Uttale frå landbruksavdelinga til ny fjøs- gbnr 353/1 Bratshaug

Tiltak: driftsbygning
Byggjestad: Gbnr: 353/1
Tiltakshavar: Rune Nilsen
Ansvarleg søkjar: Bratshaug Høylandsfe Rune Nilsen

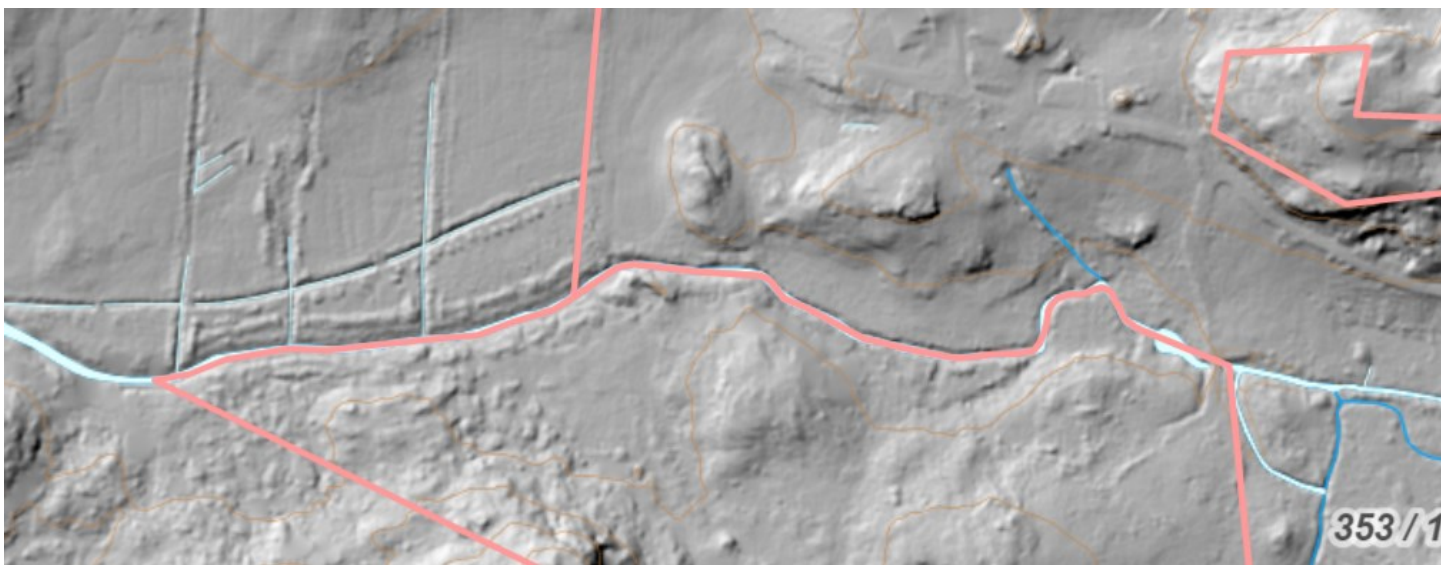
Landbruksavdelinga vil støtta søkjar i høve til flaumvassvurdering. Terrengmodell under syner det som søkjar skriv at sjølv om det skulle verta ein 200 års flaum vil det vera god plass til vatnet fordi det er god breidde på begge sider av elva som kan ta under flaum. Det skal veldig mykje til for at elva skal stiga opp til høgda som bygget er plassert på. I tillegg er det myrområder både nedstrøms og oppstrøms på begge sider av elva, desse har stor vasskapasitet og fordrøyningseffekt.
